**Avis de la mission régionale
d'autorité environnementale
Hauts-de-France
sur le projet d'augmentation de la capacité de production
d'une brasserie à Mons-en-Barœul (59)
Études d'impact et de dangers de juillet 2024**

n°MRAe 2024-8137

Plan d'environnement du site de la brasserie (Étude d'impact)

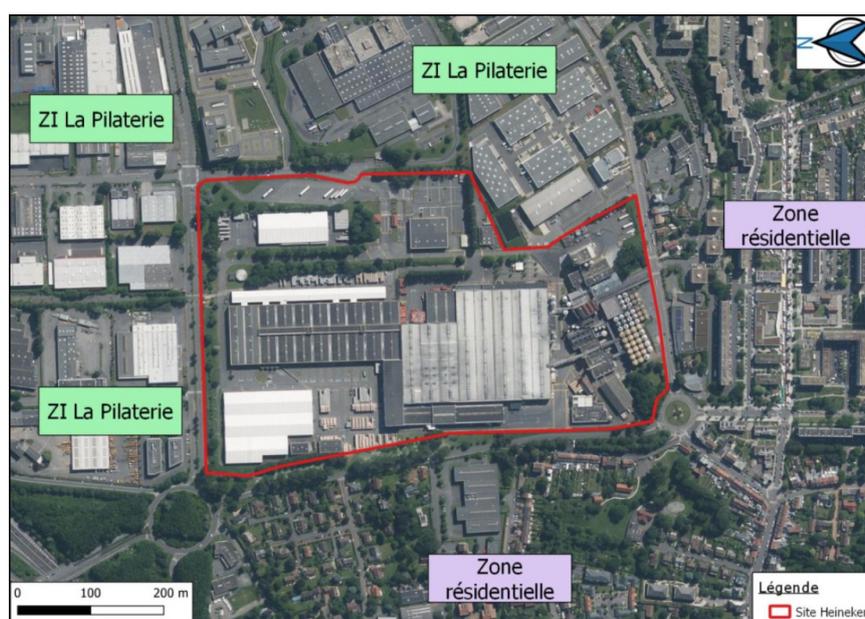
Le plan de localisation des nouvelles installations et des modifications engendrées par le projet de modification (figure 6 page 21 de l'étude d'impact) manque de lisibilité.

L'autorité environnementale recommande de compléter la présentation du projet par un plan des installations prévues dans le cadre du projet à une échelle lisible.

Localisation des forages (Étude d'impact)

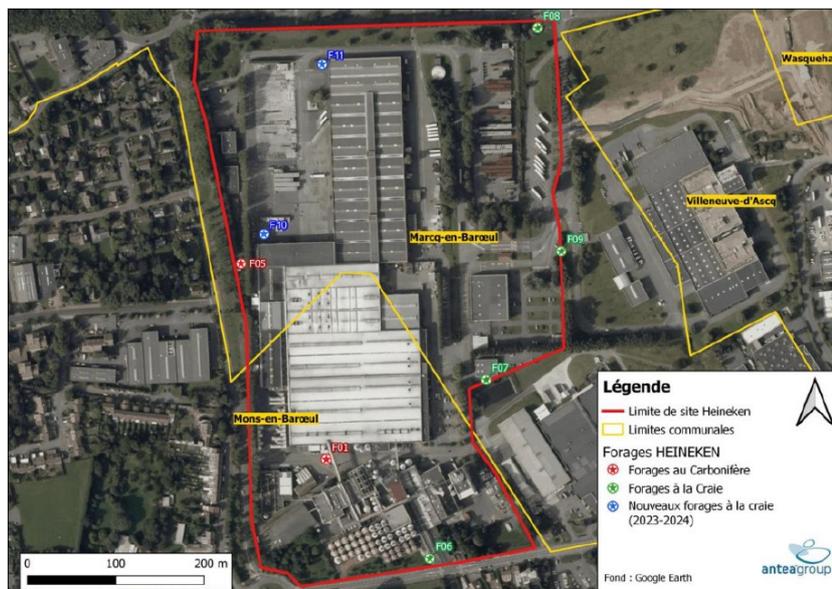
L'étude d'impact indique qu'un des forages (FO1) prélevant dans la nappe des calcaires carbonifères sera abandonné, déséquipé et comblé (n°BSS000BHXM), et le second (FO5) conservé comme solution de secours⁵, en cas d'avarie technique sur les forages dans la craie, avec un volume prélevé estimé à 26 400 m³ en pareil cas. La programmation de ces travaux n'est pas précisée.

L'opération de comblement du forage FO1 requiert une attention particulière afin d'éviter le transfert de pollution vers la nappe qui doit être particulièrement protégée en termes de qualité.

L'autorité environnementale recommande d'apporter des éléments de détail sur la procédure de comblement du forage (n°BSS000BHXM) prélevant dans la nappe des calcaires carbonifères, en visant la préservation maximale de la qualité de cette ressource stratégique.
